美浜、高浜発電所 原子炉施設保安規定変更認可申請／補正の概要について

2019年8月27日

関西電力株式会社

1. 保安規定変更認可申請／補正について

○ 土石流防護対策施設

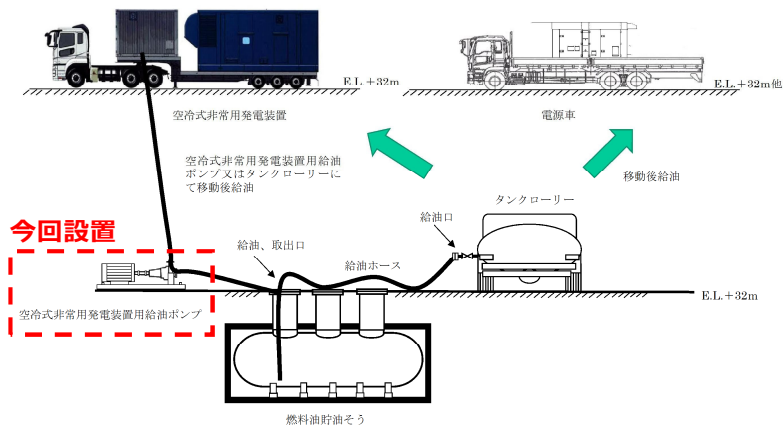
➤ 土石流の影響を受ける重要安全施設として高浜2号炉の海水ポンプを抽出し、その防護対策として土石流危険渓流3箇所に堰堤を設置のうえ、堰堤に溜まった土砂を7日※以内に堆積制限位以下に撤去できないと判断した場合は、プラントの停止を行う旨を規定する。

土木建築課長は、地滑り発生後の土砂撤去作業において、7日以内に堆積制限位以下にできないと判断した場合は当直課長に連絡する。連絡を受けた当直課長は、地滑りが確認された後、7日以内に原子炉を停止（モード5まで）する。

検出方法 概略図

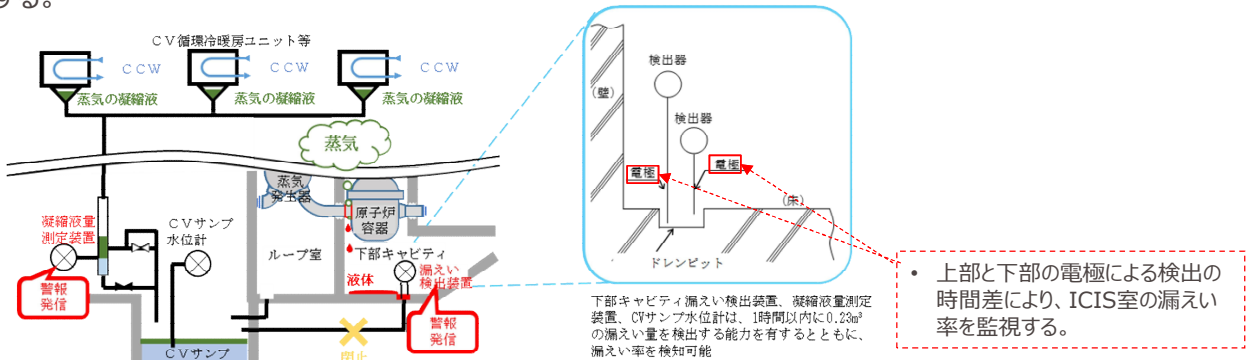
- 原子炉格納容器内の1次冷却材漏えい率を原子炉格納容器サンプ水位計および炉内計装用シンプル配管室ドレンピット漏えい検出装置または凝縮液量測定装置により監視することとし、運転上の制限等を規定する。

取水路防潮ゲート正面図(上流から下流を望む)

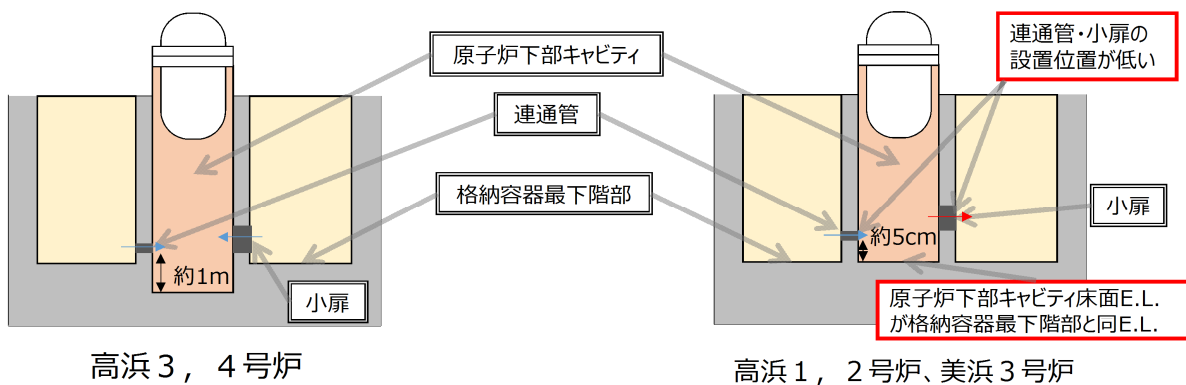
- 1~4号炉を稼動した際の浸水防護対象への津波の影響を評価するため、1号炉及び2号炉海水ポンプ室を評価点として新たに追加した。
- 取水路防潮ゲートのうちゲート扉体について、既許可分(3, 4号炉)では3, 4号炉の取水に係る片系列(2門)のみ常時間としての運用を、1~4号炉運用にあたり両系列(4門)を常時間とする運用に変更する。

e. 取水路防潮ゲートの管理
(a) ~~取水路防潮ゲート4門のうち、片系列2門については、常時閉止運用とする。~~
(b) 当直課長は、取水路防潮ゲートの両系列4門全てが閉止した場合、または3門が閉止した場合は、~~3号炉および4号炉の~~循環水ポンプを全台停止する。また、運転中の号炉については原子炉を停止する。

取水路防潮ゲートの運用変更による水位への影響は軽微であり、3, 4号炉循環水ポンプ室の水位のみ0.1m変更(T.P.+2.4m→T.P.+2.5m)となったものの、津波水位の順位に変動はなく、基準津波の選定に影響がないことを確認した。

原子炉下部キャビティ構造の相違

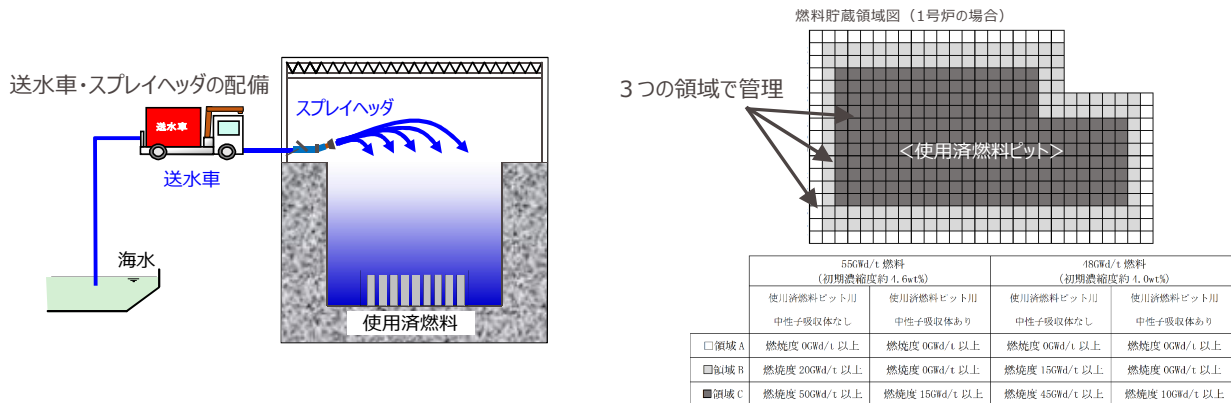
格納容器スプレイ水が格納容器最下階部から原子炉下部キャビティへ優先的に流入することから、代替格納容器スプレイのみで原子炉下部キャビティへの蓄水を行う方策を採用

格納容器スプレイ水が格納容器最下階部から原子炉下部キャビティへ優先的に水が流入しないことから、十分な蓄水を行うためには高濱 3, 4 号炉とは異なる方策が必要

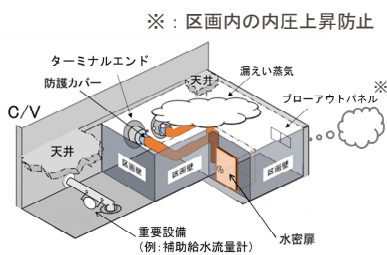
- 3号炉内部溢水対策として、主蒸気・主給水配管破断時の溢水・蒸気影響により、安全系機器が機能喪失することを防止するため、主蒸気・主給水配管敷設エリアに耐圧区画壁・床を設置する。
- M S 区画内に漏洩した蒸気は、区画内の内圧上昇防止のため大気に放出する構造であり、放射性物質を含んだ漏洩蒸気が大気中に放出されないようにする観点から、汚染のおそれのない区域に設定するため、添付 2 管理区域図を変更する。

区画壁設置計画図（高浜 1 号炉のイメージ）

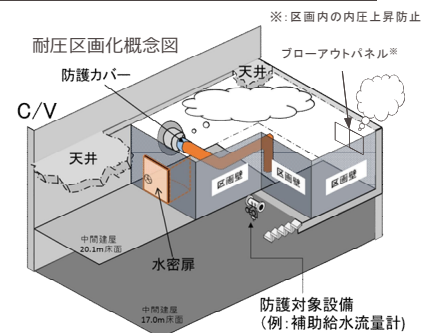
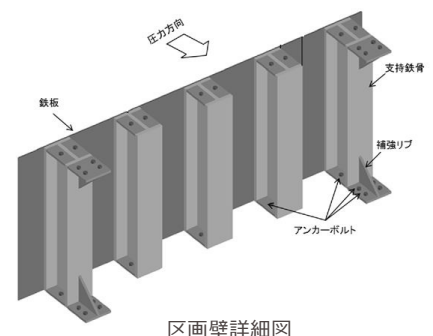
- 主蒸気・主給水配管破断時の溢水・蒸気影響により、安全系機器が機能喪失することを防止するため、主蒸気・主給水配管敷設エリアに耐圧区画壁・床を設置するもの。
- 区画内に漏洩した蒸気は大気に放出される構造にあるため、汚染のおそれのない区域に設定することで、主蒸気管破断事象があった場合でも汚染物が大気中に放出されないようにする観点から、添付 4 管理区域図のうち、「6. 1. 2号炉 管理区域図 その5」、「7. 1. 2号炉 管理区域図 その6」、「8. 1. 2号炉 管理区域図 その7」を変更する。

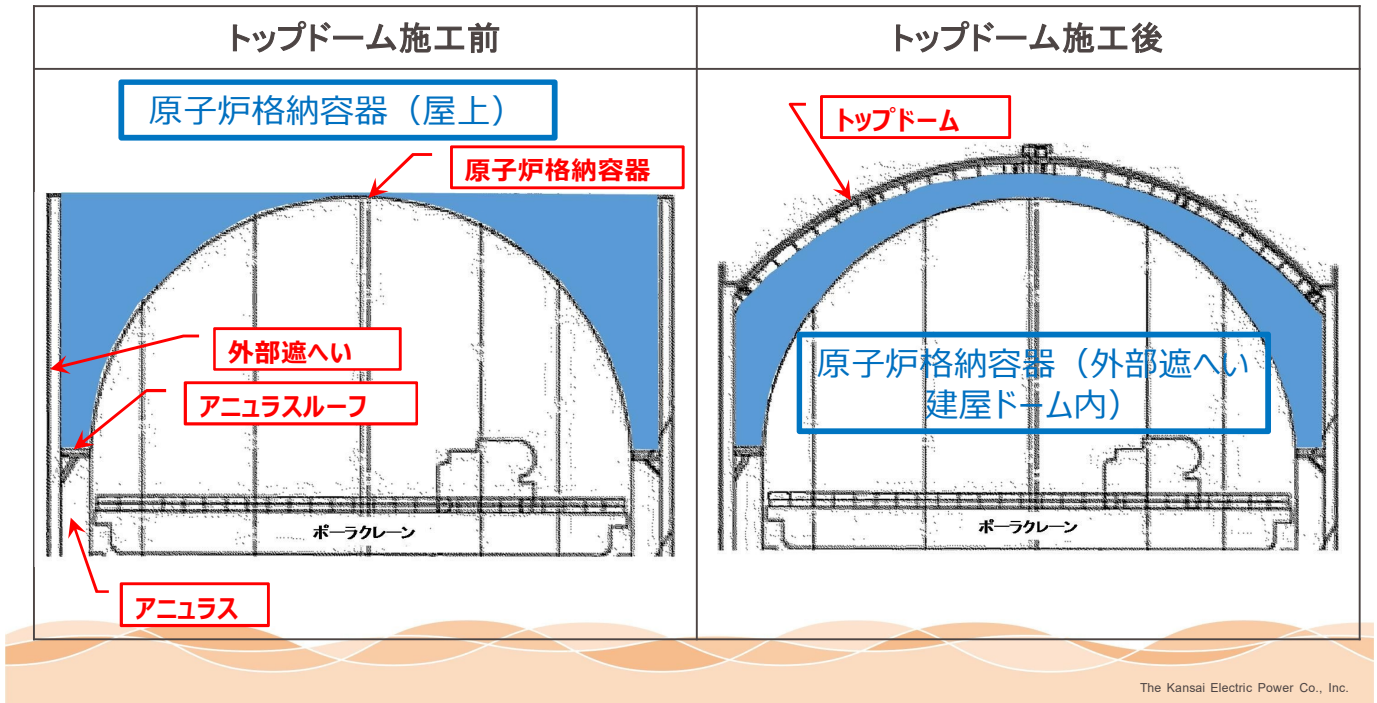
- 原子炉格納容器上部にドーム状の鉄筋コンクリート造の上部遮蔽を設置することに伴い、添付 4 管理区域図のうち、「1 1. 1. 2 号炉 管理区域図 その 1 0」を変更する。
